Bauleitplanung in Tarmstedt 35. Änderung des Flächennutzungsplans „FFPV in Buchholz“ Bebauungsplan N3 „Solarpark Bauchholz-Ost“

Von der geplanten Änderung des Flächennutzungsplanes sowie der Aufstellung des Bebauungsplanes habe ich als Träger öffentlicher Belange Kenntnis genommen. Ich nehme dazu gemäß § 4 Abs. 1 BauGB wie folgt Stellung:

**Bauleitplanung der Gemeinde Vorwerk / Samtgemeinde Tarmstedt
Bebauungsplan Nr. 3 „Solarpark Buchholz-Ost“
35. Änderung des Flächennutzungsplanes „Solarpark Buchholz-Ost“
hier: Frühzeitige Beteiligung der Behörden und sonstigen Träger öffentlicher Belange
gem. § 4 Abs. 1 BauGB
Ihr Schreiben vom 12.06.2024**

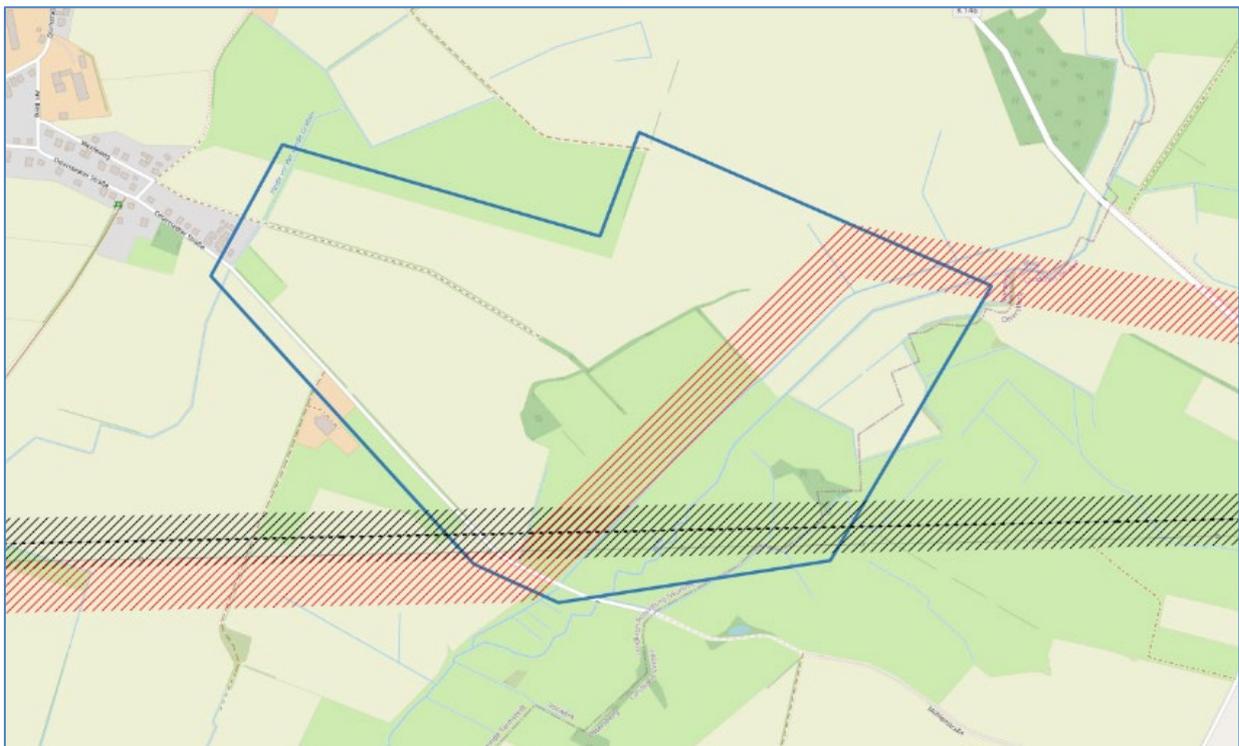
Durch ihr Vorhaben wird unser Trassenabschnitt Elsfleth West bis Samtgemeinde Sottrum (Maßnahme M535 NEP) berührt. Die in Aufstellung befindlichen Bauleitplanung für den Solarpark Buchholz-Ost liegt in den Gemeinden Ottersberg und Vorwerk, im Bereich der Straße „Otterstedter Straße“ und nahe der K 33 „Wilstedter Straße“ innerhalb der im Raumordnungsverfahren dargestellten Vorzugstrasse.

Die Lage der geplanten Vorzugstrasse ergibt sich in diesem Bereich aus dem östlich an die Planung angrenzenden Landschaftsschutzgebiet LSG VER 00055 „Wümmeniederung mit Dünen und Seitentälern“ welches gleichzeitig FFH Gebiet 2723-331 „Wümmeniederung“ ist sowie westlich durch die angrenzenden Wohnumfeldbereiche von Buchholz (Gemeinde Vorwerk). Ein Verschwenken der geplanten Leitung ist hier aus diesem Grund nicht möglich.

Wir weisen daher darauf hin, dass **gemäß § 2 NROG Nr. 6 der Bau von Hochspannungsleitungen Vorrang vor dem Ausbau von Freiflächen-Photovoltaik-Anlagen besitzt**. Aus diesem Grund muss Ihre Planung so angepasst werden, dass unser Korridor nicht beeinträchtigt wird. Dies gilt insbesondere auch für die Bauphase der Leitung, die nach aktueller Planung im Jahr 2028 beginnt. Es sind somit die Angaben die oben zu unserer Bestandsleitung getroffen wurden unbedingt auch für die geplante Leitung zu beachten (u.a. einzuhalten der seitlicher Abstand zur geplanten Leitungsachse von 50 m)
